Lily's Pad

MODULE ELEC 06/26 - 10/26

Ce document nous permet de partager quels problèmes nous avons rencontré, comment nous les avons fixés et ce que nous en avons appris.

a) Crosstalk problem

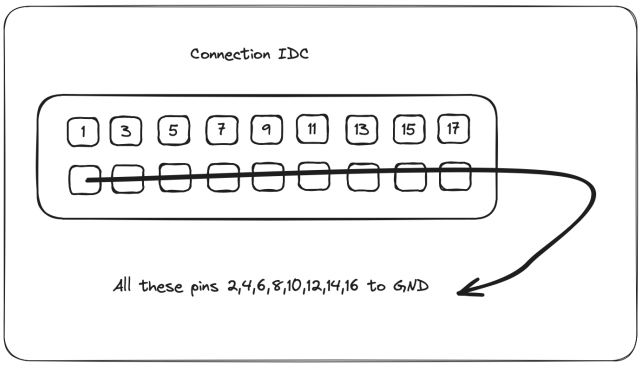
PCB version 1:
The first prototype PCB, there was an error hard to find. We didn't cross RX and TX, thus we had to do it manually on the PCB by cutting the traces and soldering cross over wires.

The was also a probleme of crosstalk* we solved this by adding a gnd wire between the ribbon from the PCB to the main screen.

c) VCC and GND inversed between Main PCB to Keyboard PCB

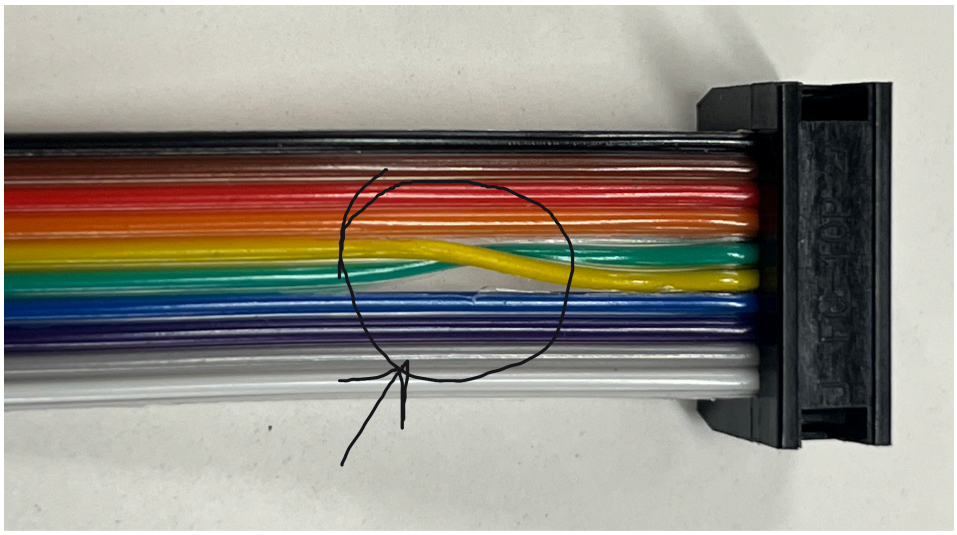
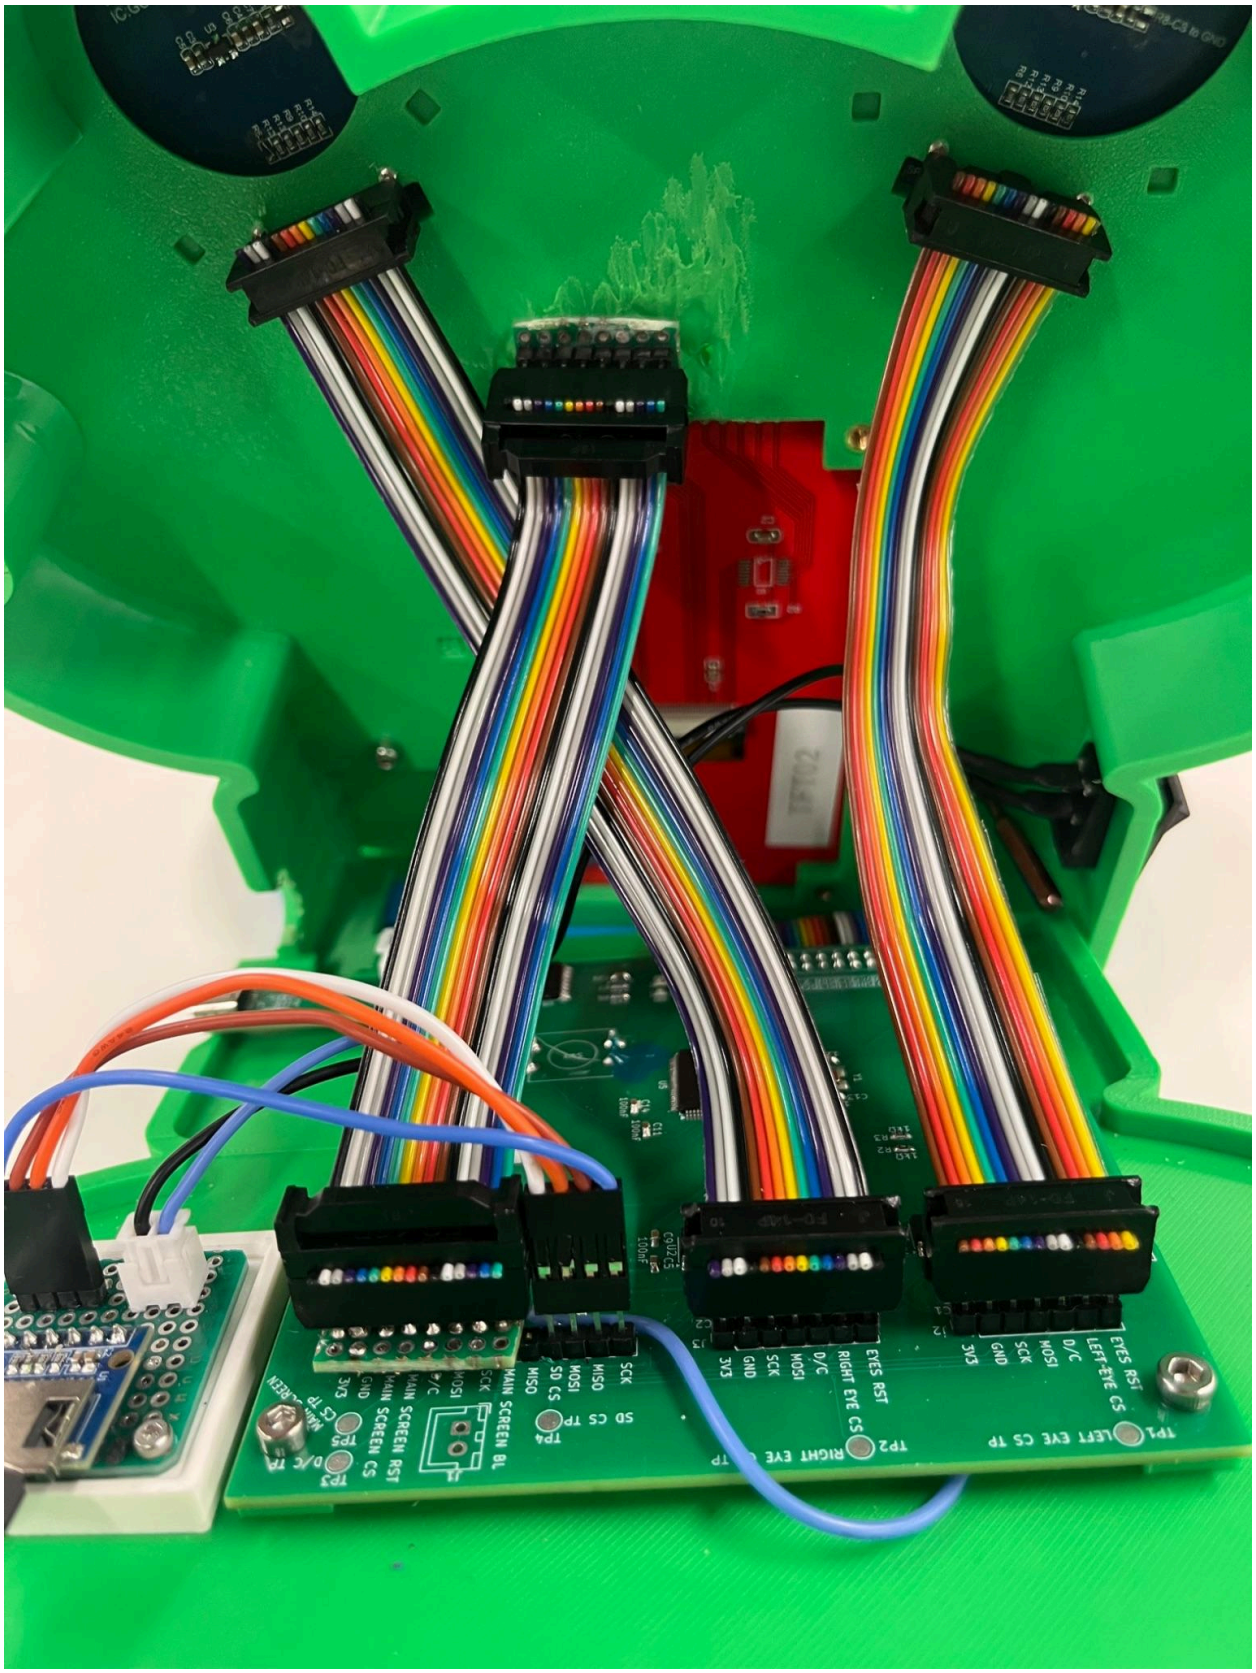
Another problem is the on the IDC header of the main PCB, VCC and GND are in fact inverted and thus the fix using a ribbon had to be twisted on the ribbon wire VCC and GND

d) SD reader of the main LCD

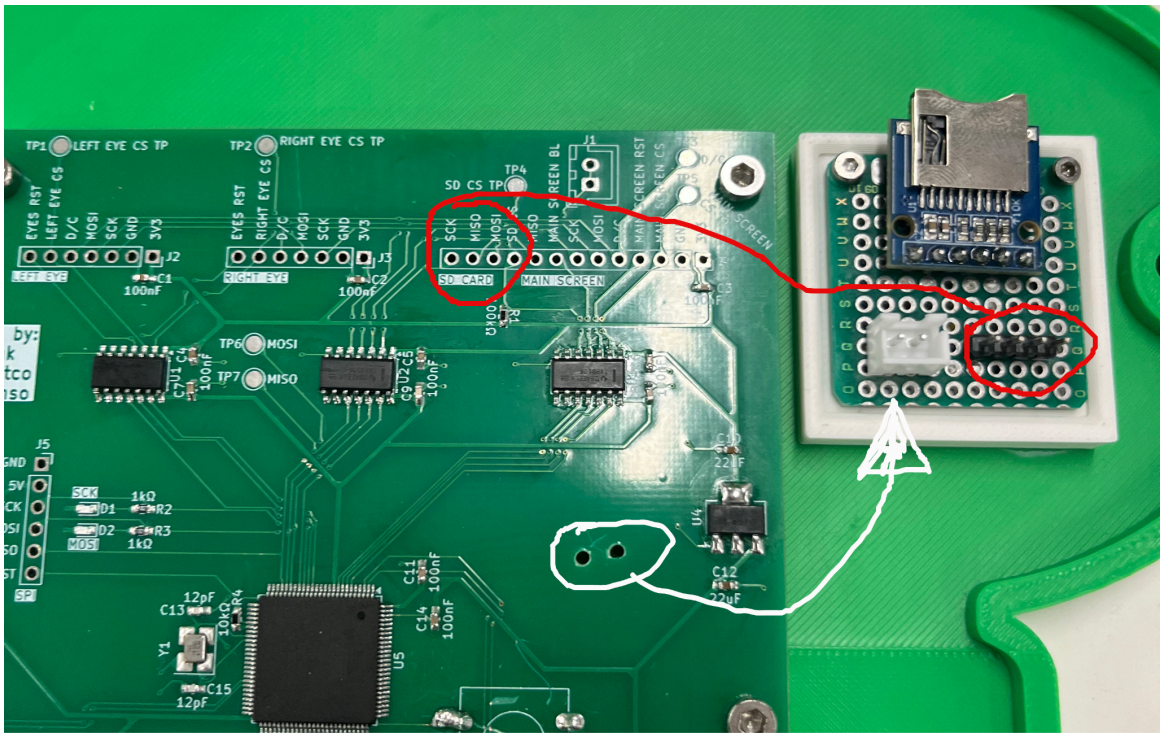
The builtin SD card reader on the mainLCD is not functional , there seems to be a 1 volt injection to the SCK when used, making it impossible, so we were forced to add an external SD reader.

the fix we had to modify the PCB adding a JST plug, taking power from the power pin of the main lcd to power the external SD reader. and find a way to house the reader (photo below)

b) Le rotary encoder

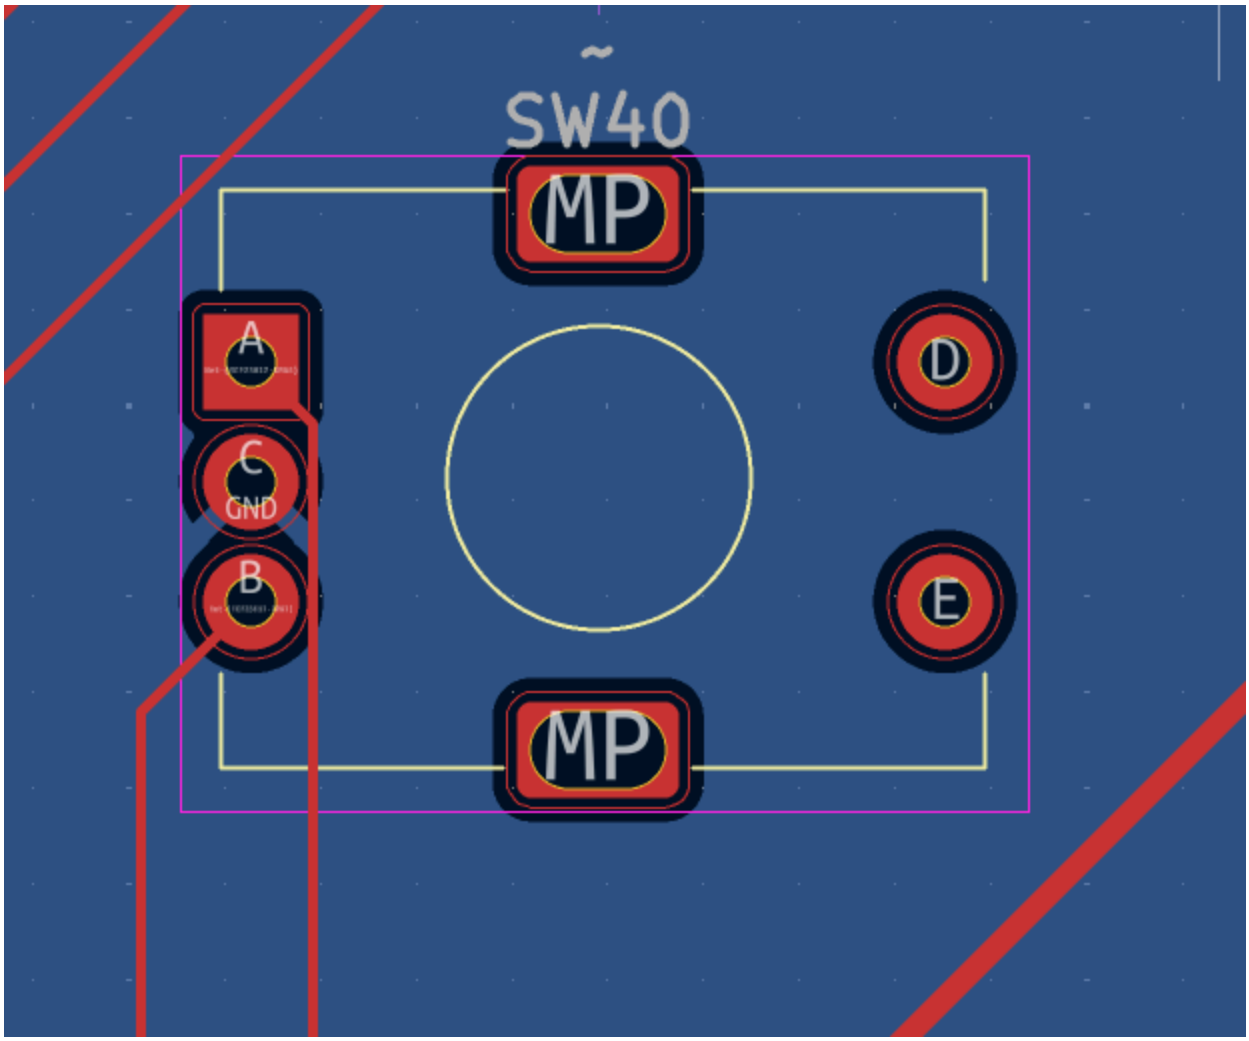
Pour le rotary encoder on a réalisé 2 problèmes. Il n'était pas connecté à GND, et post soudure on remarque aussi que le clic ne fonctionne pas. En regardant sur Kicad on voit en effet que D et E ne sont reliés à rien.

c) Les switchs

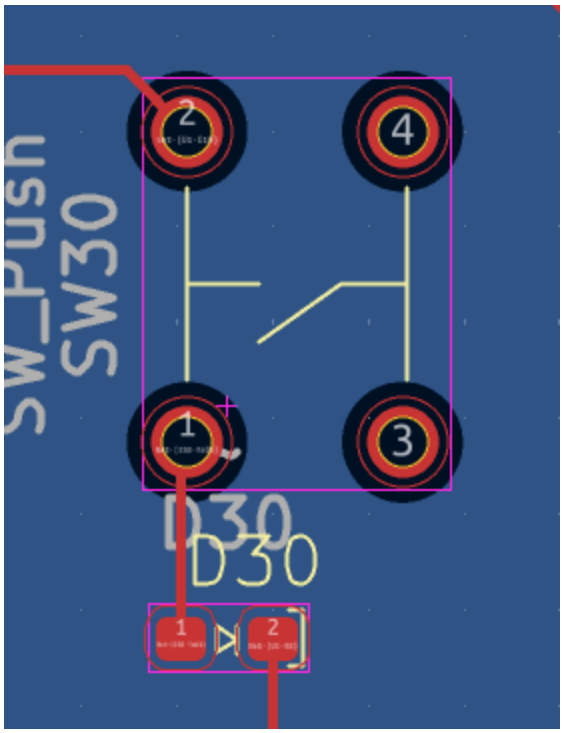
En testant post soudure le PCB, on réalise très vite que le bouton 1, qui est le premier bouton de la matrice est considéré comme pushed constamment. Donc le reste du clavier n'affiche rien car on part du principe que si un bouton est utilisé alors on attend qu'il soit relâché avant d'enregistrer un autre input.

Notre problème ici, c'est que nos boutons ont les colonnes ET les lignes reliées au même côté du bouton, du coup il a l'impression que tout est toujours pressé.

4 et 3 ne servent à rien, ne sont reliés à rien et 1 et 2 sont constamment connectés l'un à l'autre.

d) Le slide switch

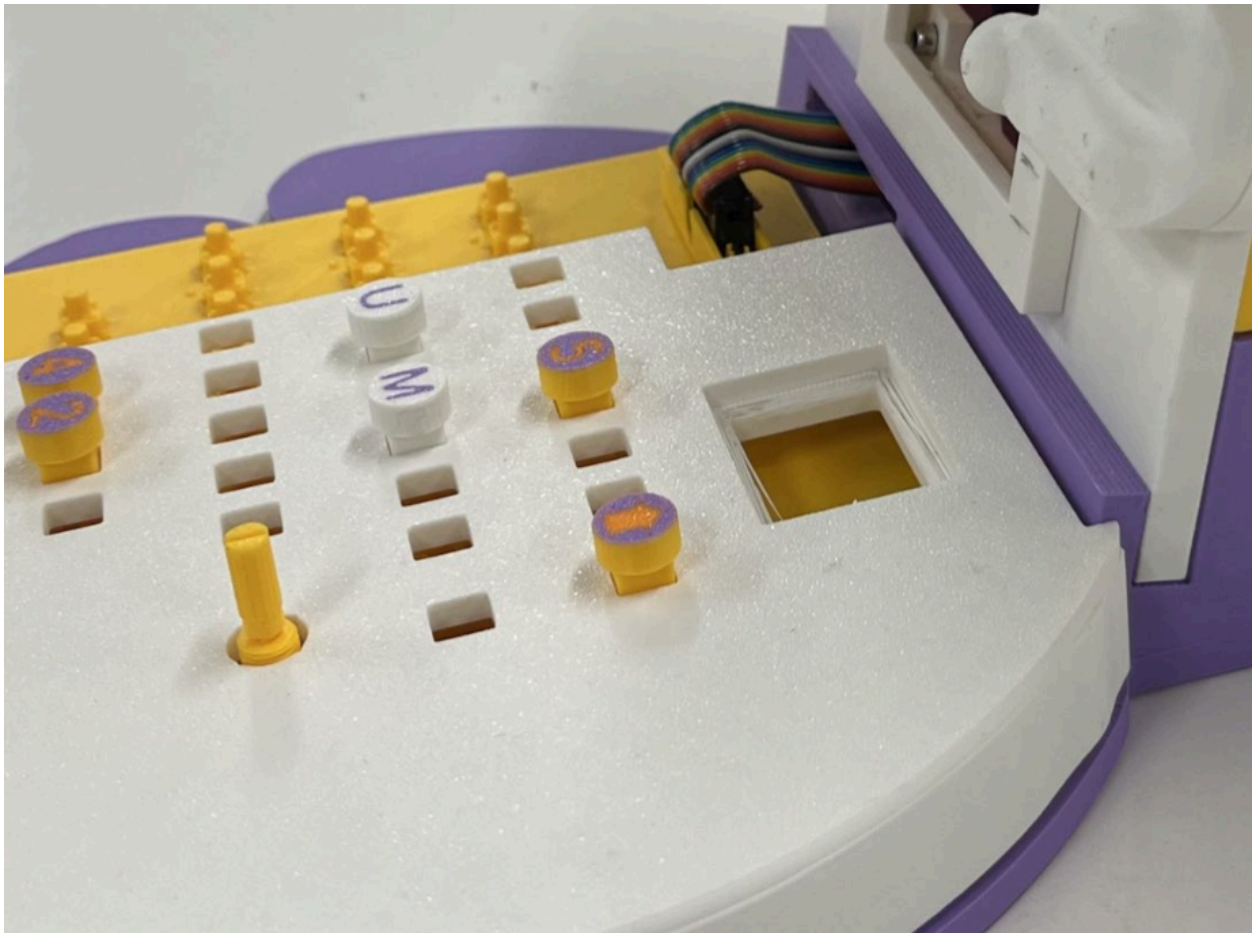
Pour faciliter l'accès au slide switch a travers la coque en impression 3D il a fallu le surélever un peu. Sans ça, il ne dépassait pas suffisamment pour être utilisé.

a) La Led

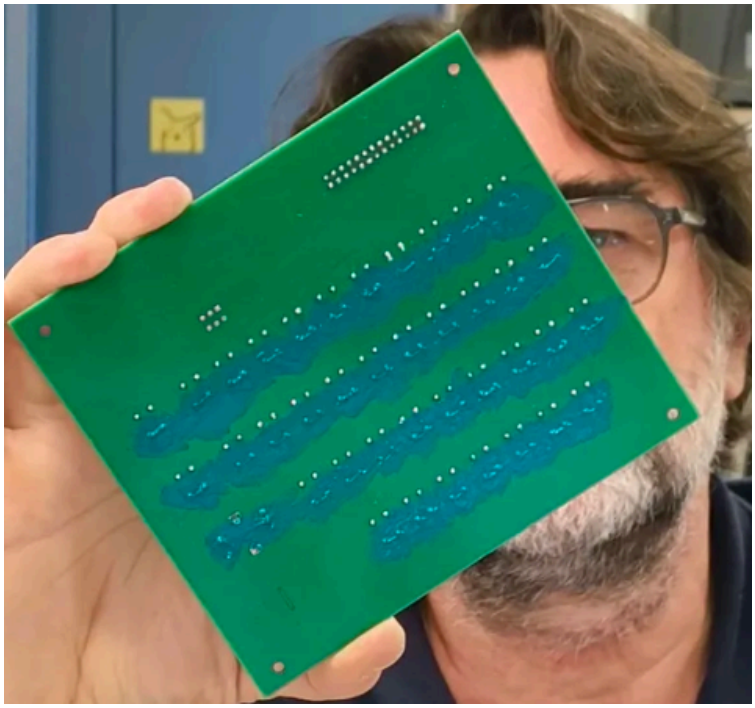
Au moment de commencer à souder on a réalisé que la led, qui nous servait d'indicateur afin de savoir si le courant passe, n'est pas connecté à sa résistance. La led est connectée à VCC et c'est tout. La résistance n'est connectée qu'à GND. C'est un problème car on aurait pu griller la led directement sans résistance.

Pour la led c'était plutôt simple, on a juste soude les composants normalement, puis on ajoute un bout de cable qu'on a ensuite solidifié.

b) Le rotary encoder

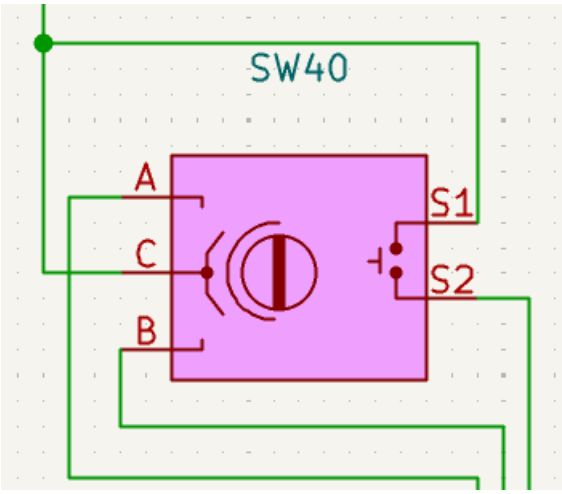
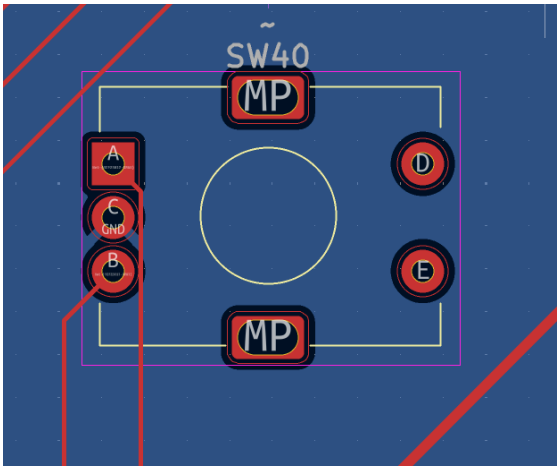
On avait donc 2 problèmes différents pour le rotary encoder mais qui venaient de la même source. Encore une fois c'était un problème de différence entre le symbole et le footprint:

A gauche S1 et S2, a droite D et E, donc comme pour la led le rotary attendait une connexion avec S1 et S2 mais n'avait enfaite pas ces pins. En renommant correctement les pins tout était réglé.

c) Les switchs

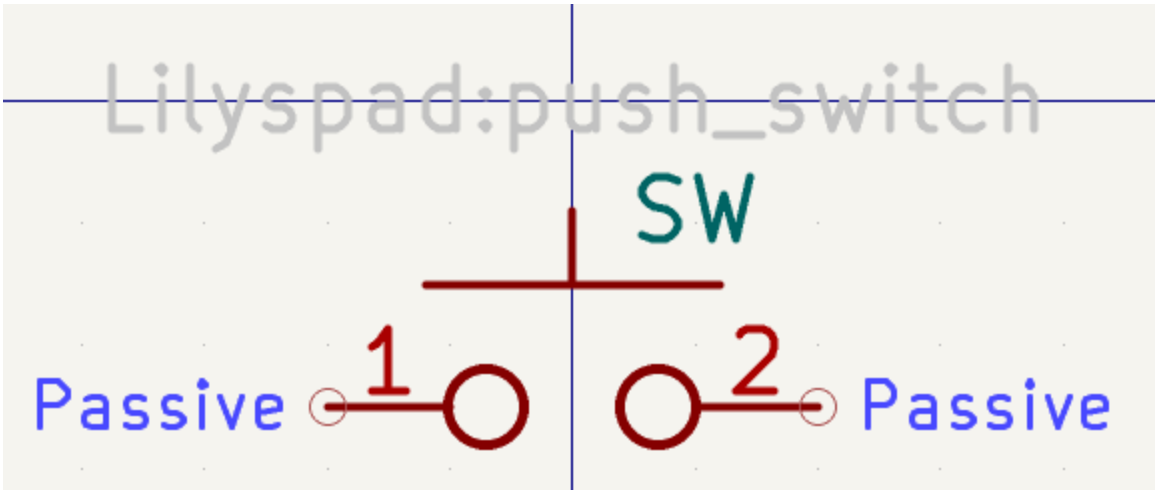
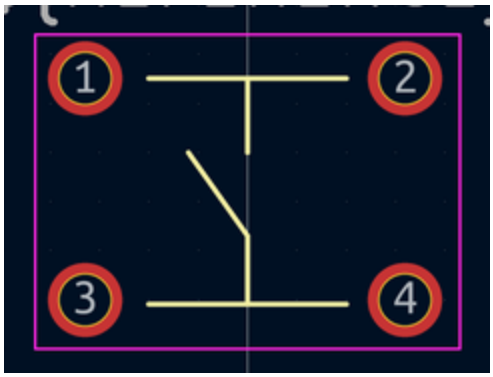
Pour les switchs l'erreur est un peu différente, on s'est basé sur un symbole classique a 2 pins:

Ca peut suffire dans 2 cas, le footprint a les deux pins de gauche en '1' et les deux de droite à '2' ou gauche '1' et '3' et droite '2' et '4'. Ce n'était pas notre cas.

Comme ca on dirait que oui, mais si on regarde bien le silkscreen fait à titre indicatif, on remarque que le numérotage des pins n'est pas bon pour être correct avec le symbole qu'on a. Kicad va vouloir relier 1 et 2 qui sont en fin de compte du même côté. Il a donc fallu modifier l'ordre des pins et c'était bon.
